VEEDURÍA CIUDADANA OJO PÚBLICO – OFICIO OJO-002-2026 – OBSERVACIONES INTEGRALES, EJERCICIO DE CONTROL SOCIAL, SOLICITUD DE SANEAMIENTO Y REQUERIMIENTO DE TRAZABILIDAD – PROCESO GV-SJ-LP-013 DE 2026

Asunto: OBSERVACIONES INTEGRALES, EJERCICIO DE CONTROL SOCIAL, SOLICITUD DE SANEAMIENTO Y REQUERIMIENTO DE TRAZABILIDAD DEL PROCESO GV-SJ-LP-013 DE 2026.

Referencia: Licitación Pública GV-SJ-LP-013 DE 2026 - SECOP I, constancia 26-21-55356.

Ref. RESPUESTA OBSERVACIONES – PROCESO DE LICITACION DE OBRA PUBLICA GV-SJ-LP-013 DE 2026 CUYO OBJETO ES “CONSTRUCCIÓN DE INFRAESTRUCTURA EDUCATIVA EN LA INSTITUCIÓN EDUCATIVA NORMAL SUPERIOR FEDERICO LLERAS ACOSTA SEDE PRIMARIA Y AMPLIACIÓN DE INFRAESTRUCTURA EDUCATIVA Y AMBIENTES COMPLEMENTARIOS EN LAS INSTITUCIONES EDUCATIVAS EN EL DEPARTAMENTO DEL VICHADA”.

Proyecto de Pliego, p. 89: ACERO ESTRUCTURAL ASTM A-500; participación 58,91 %; 20 puntos; fecha de vigencia reportada 09/11/2026.

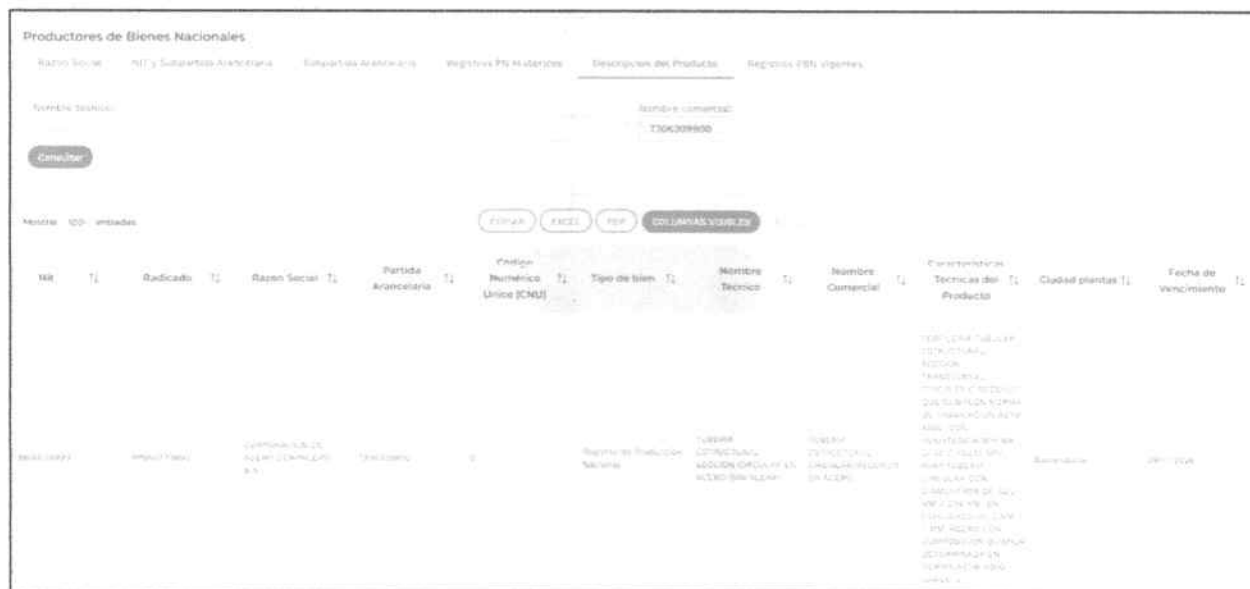
Archivo de bienes relevantes: la metodología indica que al publicar pliego definitivo debe verificarse que la inscripción correspondiente siga vigente hasta fecha posterior al cierre.

No se afirma que el dato sea inválido: la fecha reportada es posterior al cierre del 26 de octubre. Precisamente por tratarse de un elemento que concentra 20 puntos, la Veeduría exige conservar evidencia de la verificación realizada en el momento previsto por la metodología.

SOLICITUD CONCRETA. Publique con el pliego definitivo la evidencia de consulta del Registro de Productores de Bienes Nacionales, fecha y hora de verificación, productor(es) encontrado(s), partida 7306309900 y vigencia utilizada para asignar el puntaje.
